**AVIS RELATIF À LA PROTECTION
CONTRE LES EVENTUELS EFFETS NOCIFS ET NUISANCES
PROVOQUÉS PAR LES RAYONNEMENTS NON IONISANTS
GÉNÉRÉS PAR DES ANTENNES ÉMETTRICES STATIONNAIRES**

Commune : LIEGE - Exploitant : PROXIMUS

Référence exploitant : 41LOQ_01

Rapport n° 568 / 2024

Figure 2 : Vue en plan des installations d'antennes dans un rayon de 300 mètres autour de l'installation faisant l'objet de la demande d'avis

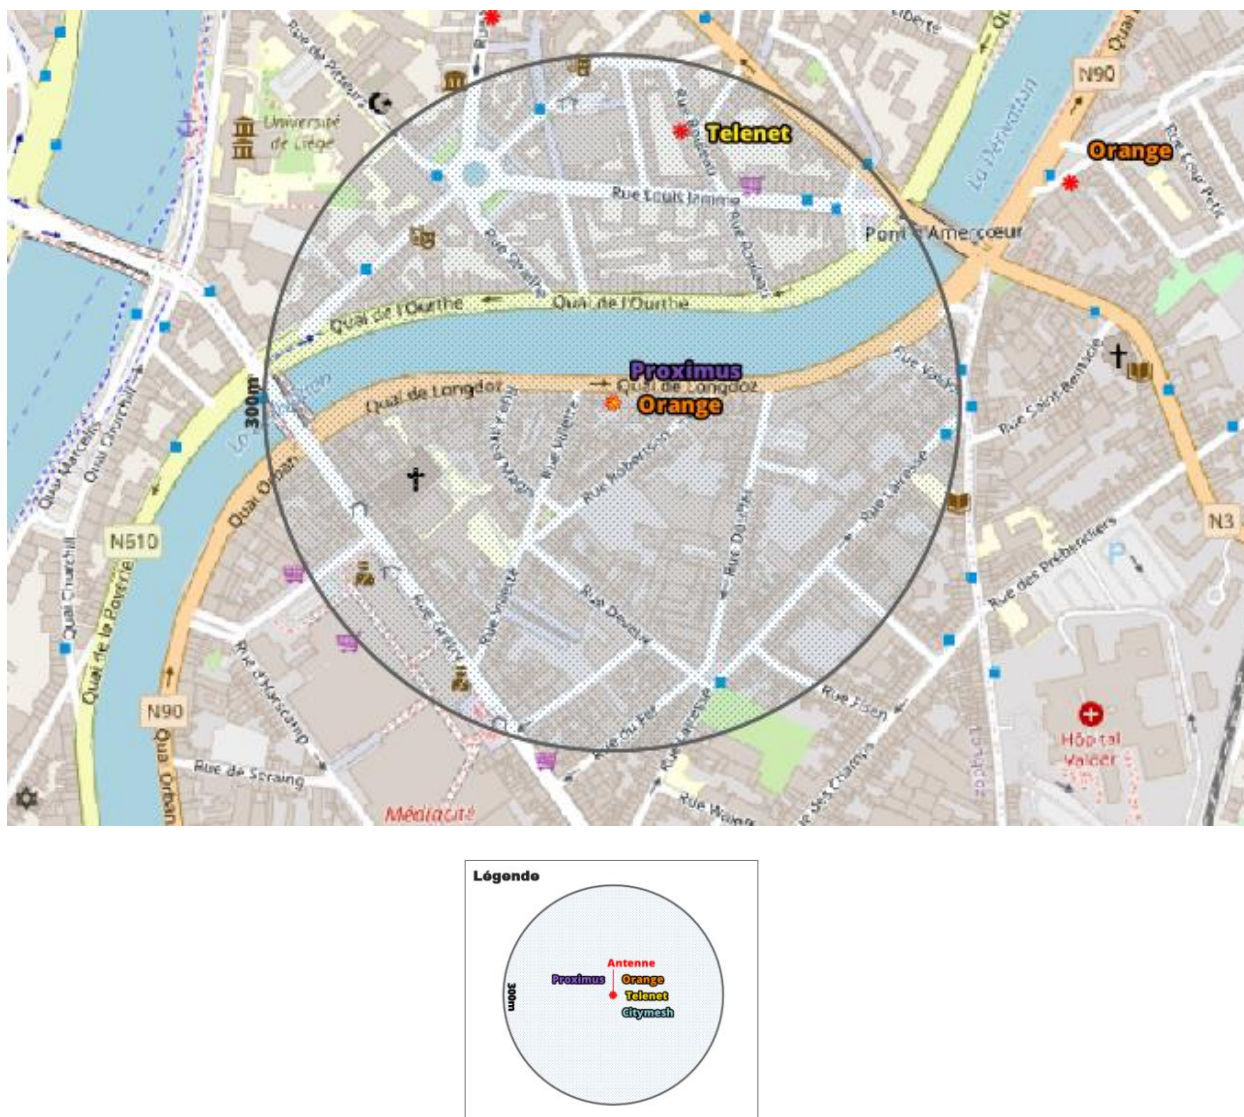
- il y a au plus 4 installations d'antennes émettrices stationnaires présentes dans la zone d'évaluation de 300 mètres de rayon représentée dans la figure 2, y inclus l'installation référencée dans le paragraphe 2 : la limite cumulative définie à l'article 4, §2 du décret est nécessairement respectée dans les lieux de séjour à l'intérieur de la zone d'évaluation de 300 mètres de rayon ;
- il y a exactement 5 installations d'antennes émettrices stationnaires présentes dans la zone d'évaluation de 300 mètres de rayon représentée dans la figure 2, y inclus l'installation référencée dans le paragraphe 2 et il existe, pour 3 ou 4 de ces installations, un avis attestant le respect de la limite abrogée de 3 V/m : la limite cumulative définie à l'article 4, §2 du décret est nécessairement respectée dans les lieux de séjour à l'intérieur de la zone d'évaluation de 300 mètres de rayon ;

- c) dans tous les autres cas, il a été vérifié que la limite cumulative définie à l'article 4, §2 du décret n'est pas dépassée dans les lieux de séjour sur base du nombre d'installations localisées dans la zone d'évaluation de 300 mètres de rayon représentée dans la figure 2, de leur localisation ainsi que des données inscrites dans la figure 1 et au paragraphe 4 du présent avis et dans les avis attestant le respect de la limite par installation ou de la limite abrogée de 3 V/m relatifs aux autres installations reprises dans la figure 2.

Compte tenu des considérations ci-dessus, il apparaît que l'intensité du rayonnement électromagnétique généré, dans les lieux de séjour situés dans un rayon de 300 mètres autour de l'installation référencée dans le paragraphe 2, par l'ensemble des antennes émettrices stationnaires de l'ensemble des exploitants du même site d'antennes émettrices stationnaires respecte la limite fixée à l'article 4, § 2 du décret.
